RAPPORT D'ÉTUDE  
N°DRC-07-91606-17340A

**Analyse critique du dossier de modernisation  
de l'usine de traitement des ordures ménagères  
sise à Ozoir-la-Ferrière (77)**

Client (ministère, industriel, collectivités locales) : SIETOM de Tournan en Brie

Figure 1 : représentation d'un andain selon les données du DDAE

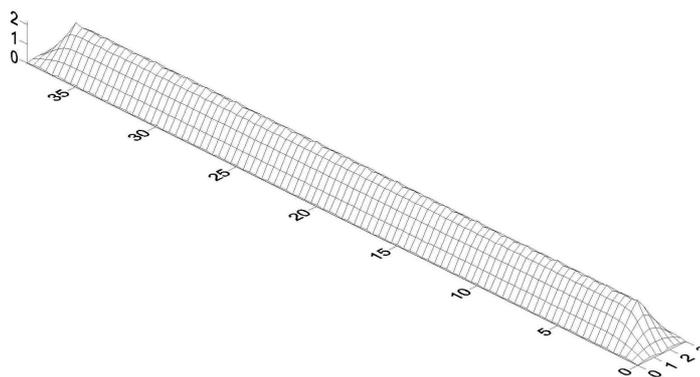
Les couloirs de traitement intensifs, au nombre de 22, recevront des andains de 38 m de long, 3 m à la base et 2,13 m de haut (page 26 du DDAE). Le volume correspondant, calculé à l'aide d'un logiciel d'interpolation 3D, est donc de 128 m<sup>3</sup> (voir Figure 1).

En considérant une densité moyenne du compost de 0,5, valeur généralement admise<sup>3</sup>, le tonnage maximal de compost par andain est de 64 tonnes. Sur les 22 andains, cela représente donc au total 1408 tonnes de matières en fermentation. Le temps de séjour étant de 30 jours, le tonnage maximal sortant par jour est donc de 47 tonnes soit 17 155 tonnes au maximum (il est cité dans les produits, page 13, 45 t/j de compost soit 16 400 tonnes/an).

L'implantation des futurs bâtiments (compte tenu de l'extension sur le terrain acquis à la SNCF) étant déjà très serrée, la question d'un sous-dimensionnement du local de traitement intensif peut être posée si les quantités de compost devaient être plus élevées (par exemple avec un meilleur tri des déchets recyclables, la proportion de matière organique des OM pourrait augmenter).

**→ avis de l'INERIS : le dimensionnement du projet correspond juste à un tonnage de déchets entrants de 65 000 tonnes/an, soit 20 % d'accroissement du tonnage entrant par rapport à 2005, sans possibilité d'extension.**
